Licitación Pública:

**“PARQUE REGIONAL SUR – ROSARIO –  
DEPARTAMENTO ROSARIO – PROVINCIA DE SANTA FE”**  
**CIRCULAR ACLARATORIA N° 1 (CON CONSULTA)**

CE02-5

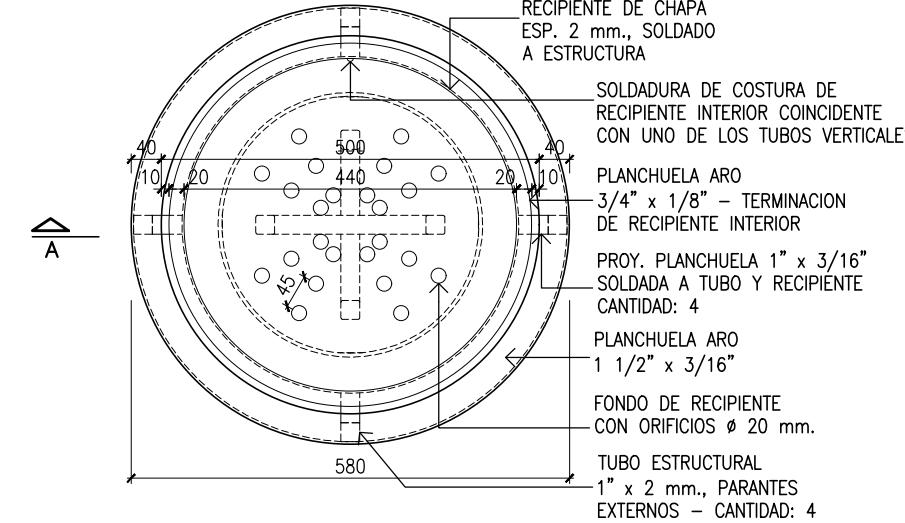
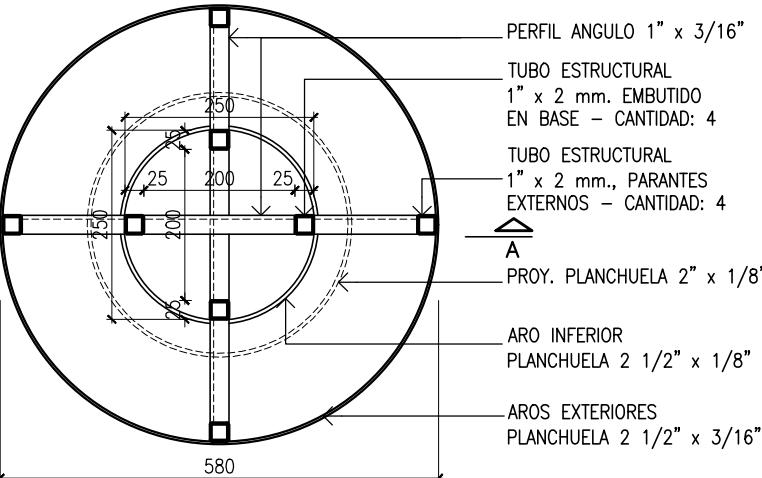
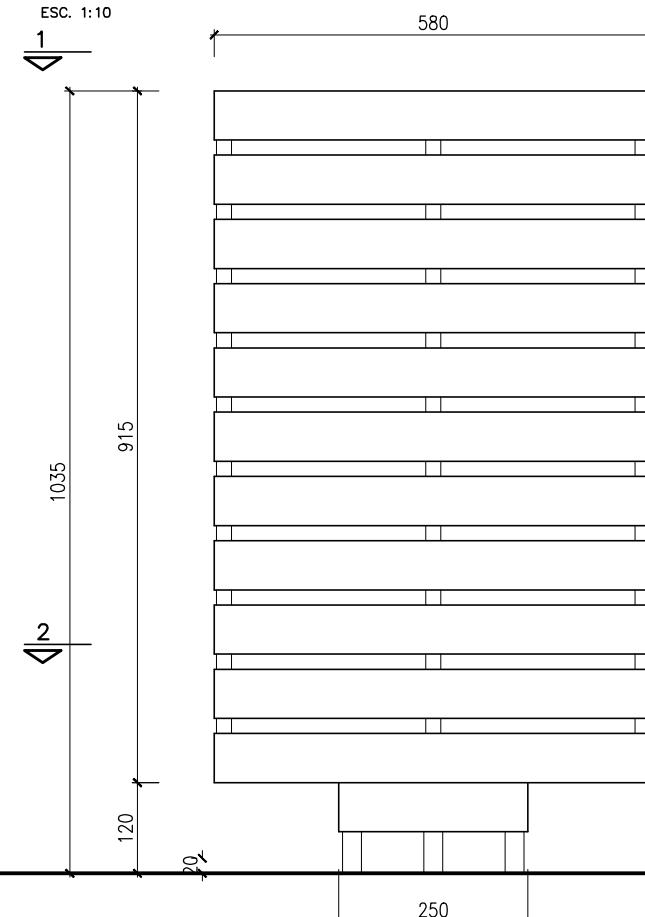
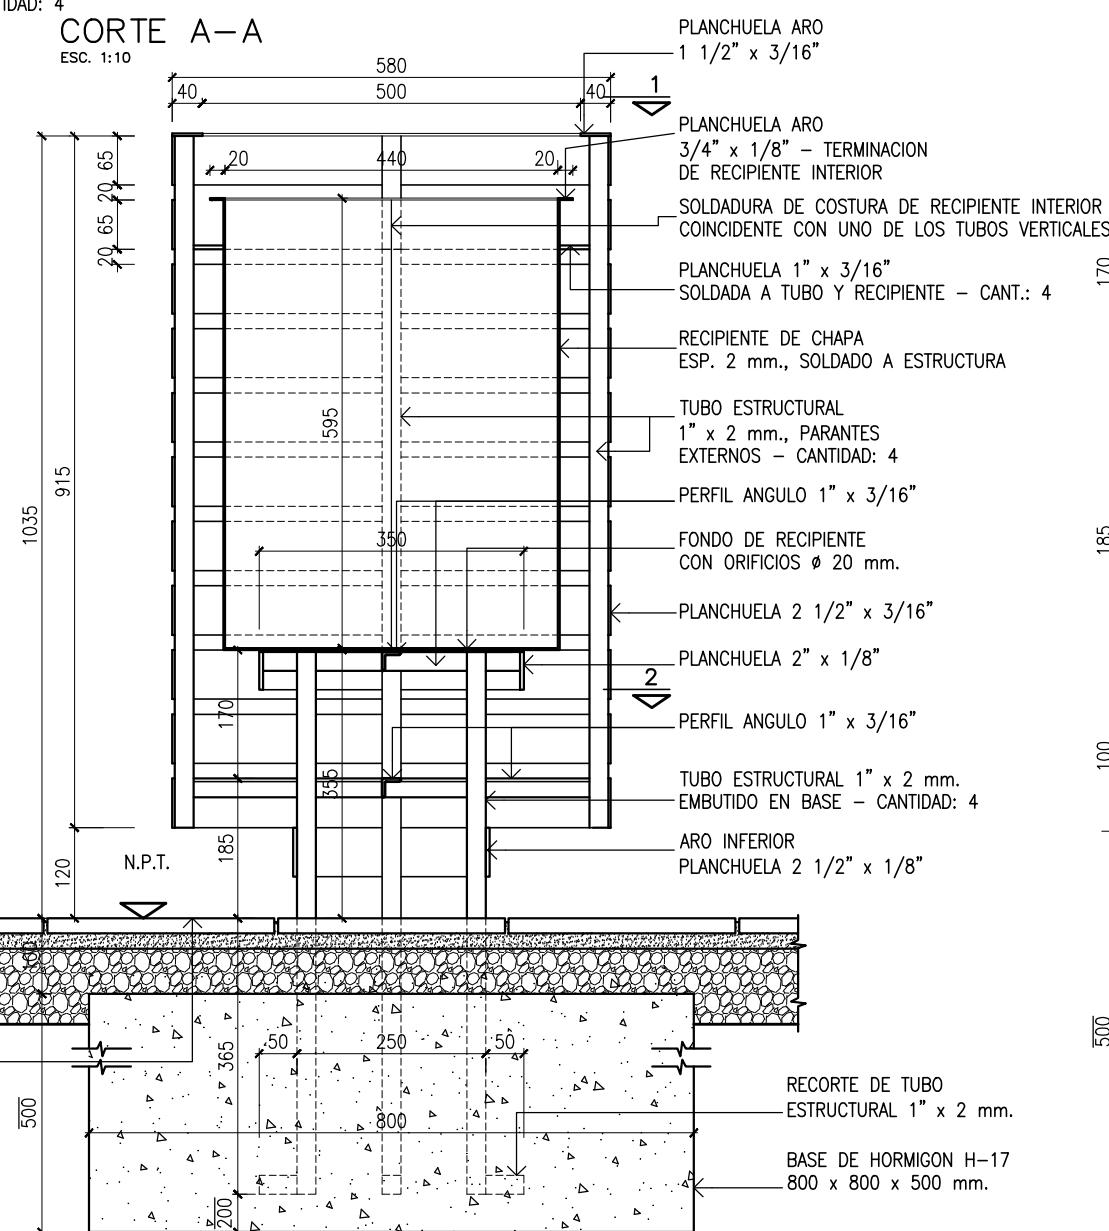
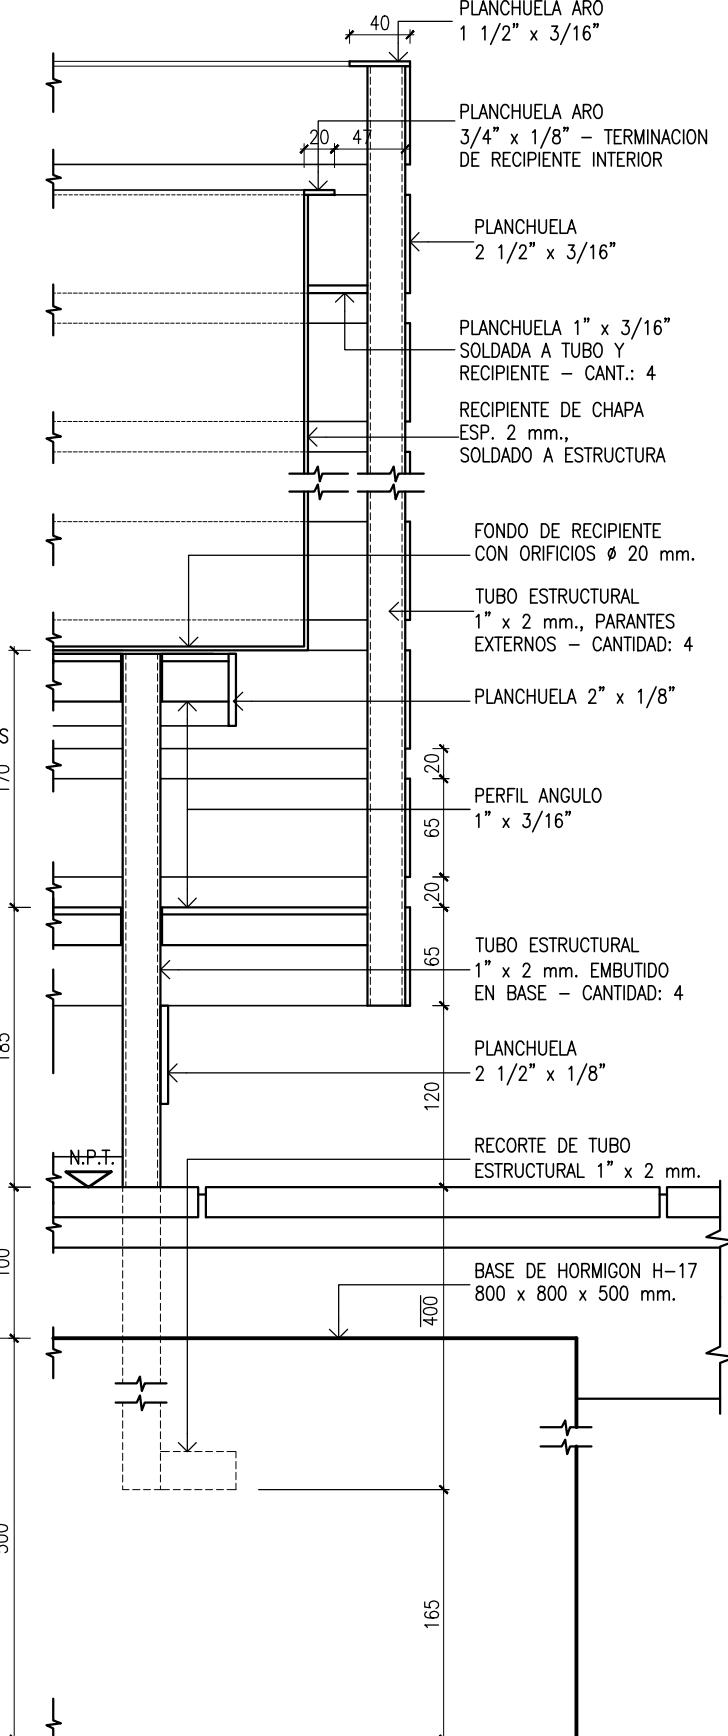
- Para el ITEM 3.21.0 Provisión y colocación cesto metálico corresponderá respetar la ficha C02-5 la cual se adjunta a la presente.

**Consulta Nº 17:** En el plano "2 - PS-G-A02-Identificación de sectores" se contabilizan 70 cestos metálicos, mientras que en la planilla de cómputos y presupuestos se contemplan 142 unidades. Favor de aclarar si el plano es correcto o si deben cotizarse las unidades según la planilla.

**Respuesta. Corresponde cotizar 142 unidades. Se debe respetar la ubicación de los cestos indicada en el proyecto y corresponderá colocar dos unidades en cambio de una.**

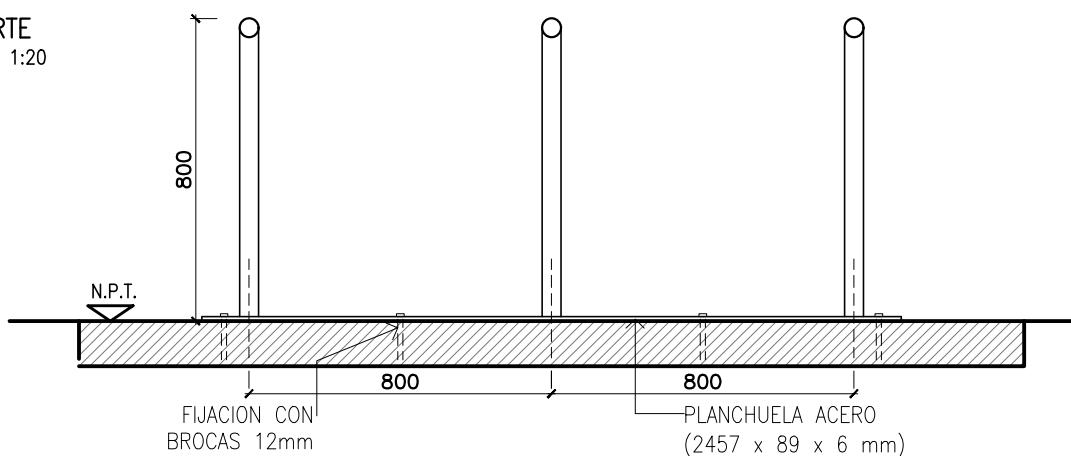
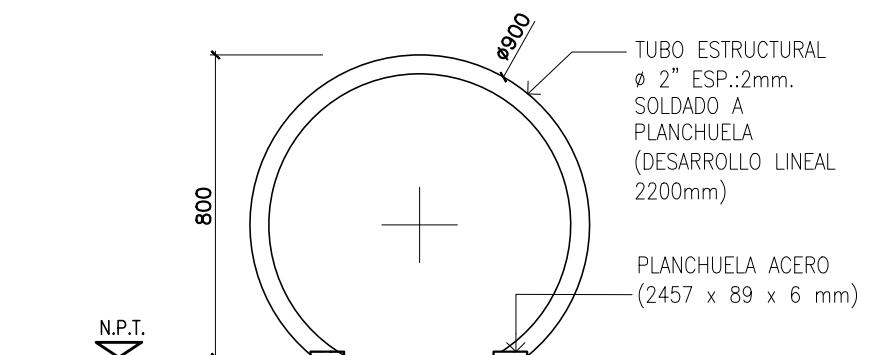
**Consulta Nº 7:** Los planos Nº 3, 4 y 5 no cuentan con la ubicación de los bicicleteros BI03 ni con la ubicación de los pretilles de madera.

**Respuesta.** Bicicleteros: Los bicicleteros del modelo especificado deberán ser colocados según indica la ficha adjunta "BI03-03-Abalonado sobre piso de H° raspinado" y el Pliego de especificaciones Técnicas en donde indique la Inspección de Obra.
